改善箇所説明図

基準不適合箇所

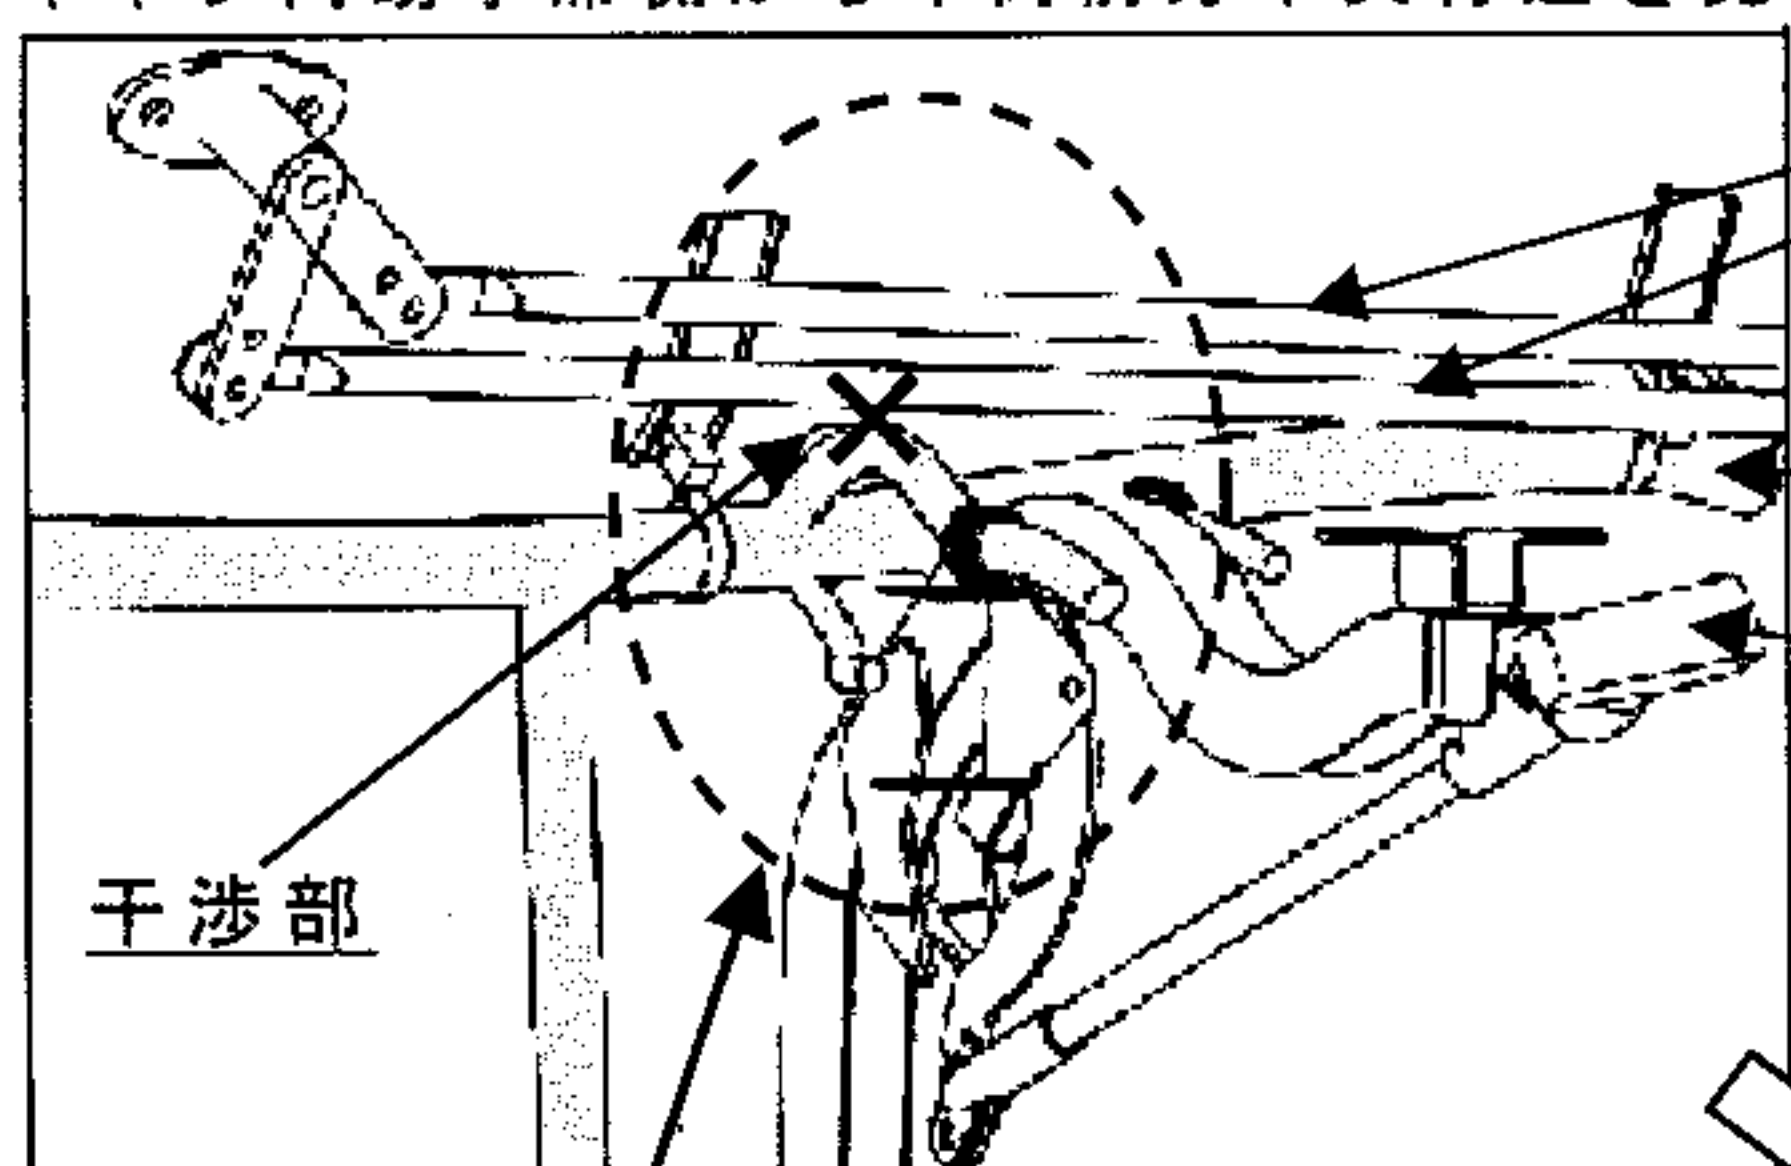
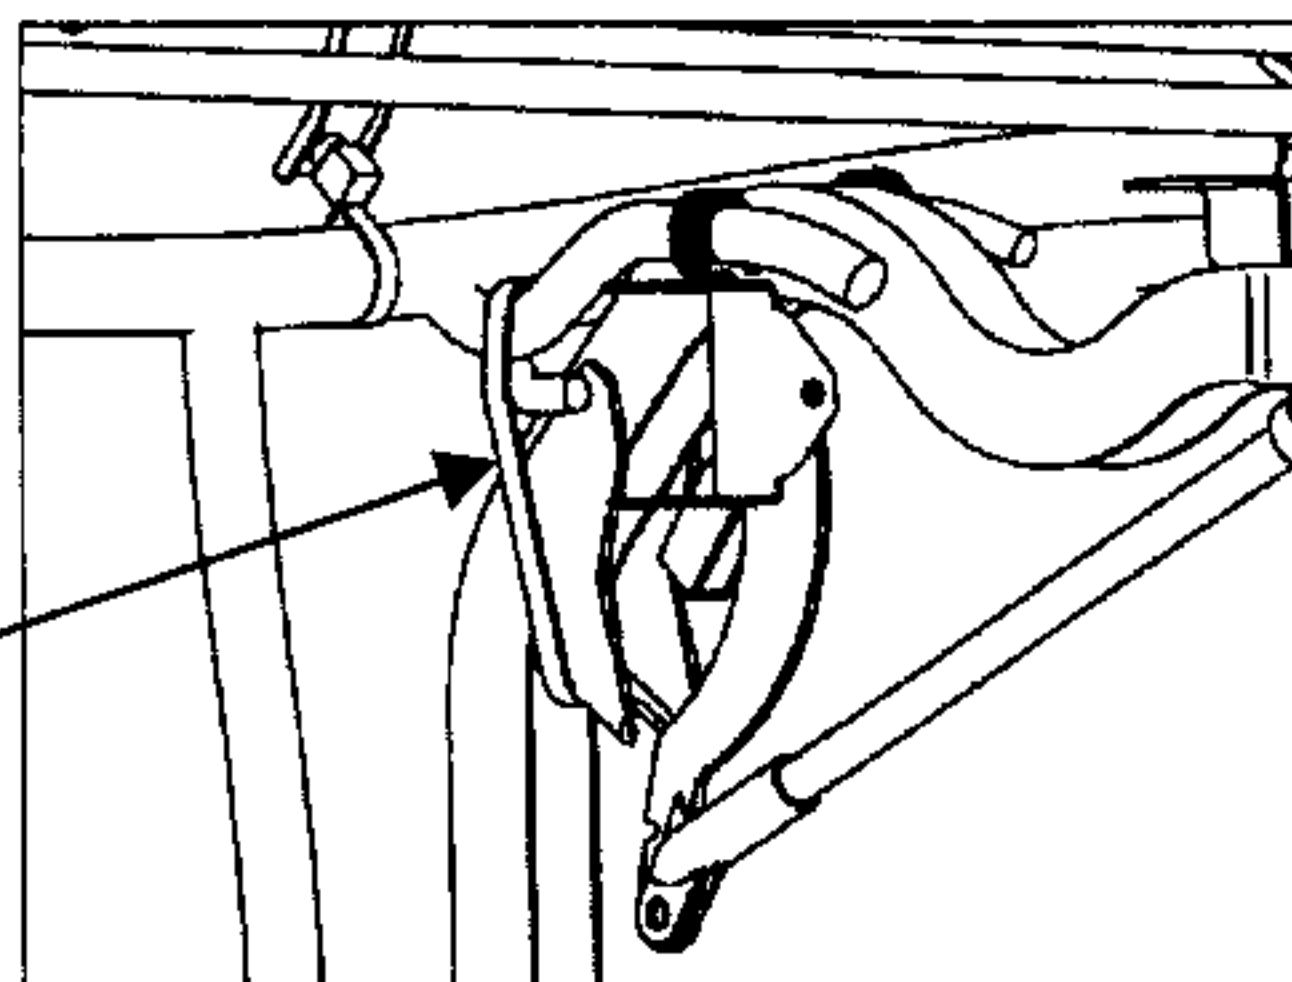
干渉部

インストルメントパネル内部の電気配線の取りまわしが不適切なため、ワイパー作動時にワイパーリンクと当該配線が干渉するものがある。
そのため、そのままの状態で使用を続けると、当該配線が損傷し、最悪の場合、ウォーニングランプが誤点灯する、又はスタータが誤作動し焼損して、エンジンが始動出来なくなるおそれがある。

バンドクリップ追加

全車両、バンドクリップ追加し隙間を確保する。なおハーネスが損傷している場合は補修処置を行う。
